## Keuringsverslag van een elektrische laagspanning- en zeer lage spanningsinstallatie

NIET CONFORM

### Plaats van het onderzoek

Controlebezoek van een huishoudelijke installatie volgens (KB 08/09/2019) - AREI Boek 1- 6.5. en 4.2.4.3.

Afbeelding schakel- en verdeelbord:

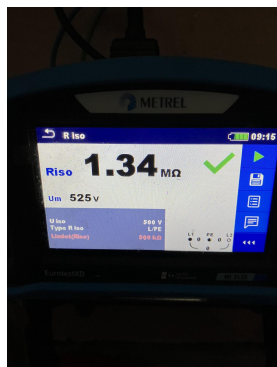
- 15.03 Verdeelbord is niet van klasse I of II. (Boek 1 Onderafdeling 5.3.5.1.A.)
- 15.05 De deur en/of afschermplaat van het schakelbord dient (terug)geplaatst worden. Aanraking van onder spanning staande delen mogelijk. (Boek 1 Afdeling 5.1.4. en 5.3.5.1.A. en 4.2.2.3.)

- 15.07 Verdeelbord dient vervangen te worden, de beschermingsgraad tegen rechtstreekse aanraking is onvoldoende. (Boek 1 Onderafdeling 4.2.2.3.)
- 15.09 De genaakbare, naakte onder spanning staande delen zijn onvoldoende afgeschermd. (Boek 1 Afdeling 5.1.4. en 4.2.2.3.)

- 15.10 Niet gebruikte invoeringen van het verdeelbord zijn niet correct of onvoldoende afgedicht. (Boek 1 Afdeling 5.1.4. en 4.2.2.3.)
- 16.04 Een afzonderlijke differentieelstroombeschermingsinrichting met een gevoeligheid van 30mA is te plaatsen voor installaties van badkamer, wasmachine, vaatwas, droogkast en/of gelijkaardige toestellen. Deze dient ondergeschikt te zijn aan de hoofddifferentieelstroombeschermingsinrichting (Boek 1 Onderafdeling 7.1.4.1. en 4.2.4.3.)
